Keuringsverslag van een elektrische laagspanning- en zeer lage spanningsinstallatie

NIET CONFORM

Datum keuring: 26/04/2024 **Inspecteur:** [Redacted] **Mentor:** [Redacted] **Installateur:** [Redacted]
ID-label: Linterseweg 48B EK **Klantreferentie:** [Redacted]
 B.T.W. nr.:-
Merk en type meettoestel: Metrel Eurotest ET61557 **Serienummer:** 17250365

Straatnaam: Linterseweg
Huisnummer: 48B
Busnummer:
Postcode: 3440
Gemeente: Zoutleeuw
Land: België

Afbeelding schakel- en verdeelbord:

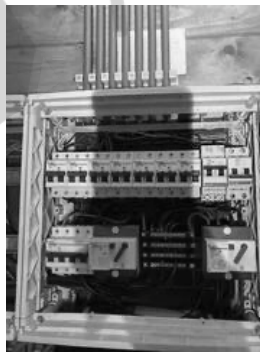
I5.09 De genaakbare, naakte onder spanning staande delen zijn onvoldoende afgeschermd. (Boek 1 Afdeling 5.1.4. en 4.2.2.3.)

I5.10 Niet gebruikte invoeringen van het verdeelbord zijn niet correct of onvoldoende afgedicht. (Boek 1 Afdeling 5.1.4. en 4.2.2.3.)

I6.06 De differentieelstroombeschermingsinrichtingen die worden geplaatst in huishoudelijke installaties zijn ten minste van het type A. Een differentieelstroombeschermingsinrichtingen van het type AC is niet toegelaten. (Boek 1 Onderafdeling 5.3.5.3.)

I9.02 Schakelaar, contactdoos of aftakdoos herschikken en opnieuw bevestigen. (Boek 1 Onderafdeling 1.4.1.3.)
 I9.13 Toestellen zonder bodem moeten bevestigd worden op aangepaste montageplaten. (Boek 1 Afdeling 5.1.4. en 5.3.5.2. en 5.3.5.4.)
